[ID: 7438] Porto di TARANTO: Riqualificazione Molo Polisetoriale. Nuova diga foranea di protezione del porto – Tratto di ponente.

Istanza di proroga dei termini di validità del Decreto VIA n. 92 del 19/05/2015.

Parere tecnico istruttorio della Direzione generale Archeologia, belle arti e paesaggio.

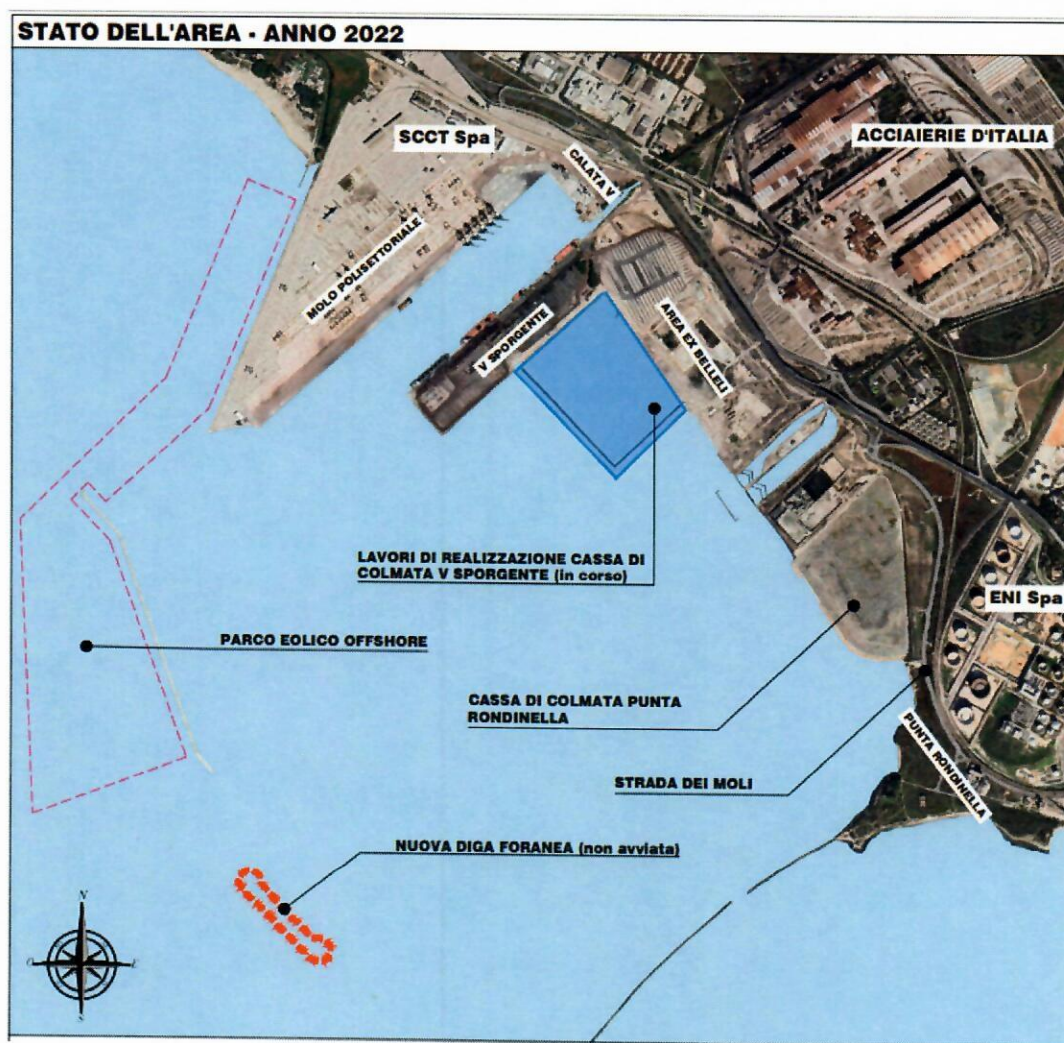
PRESO ATTO che il proponente riferisce che ad oggi risulta che:

- la cassa di colmata è stata realizzata nei marginamenti a terra e a mare, mentre sono in corso le attività di collaudo;
- le attività di dragaggio non sono ancora state avviate;

– il progetto esecutivo della nuova diga foranea - tratto di ponente è in fase di approvazione.
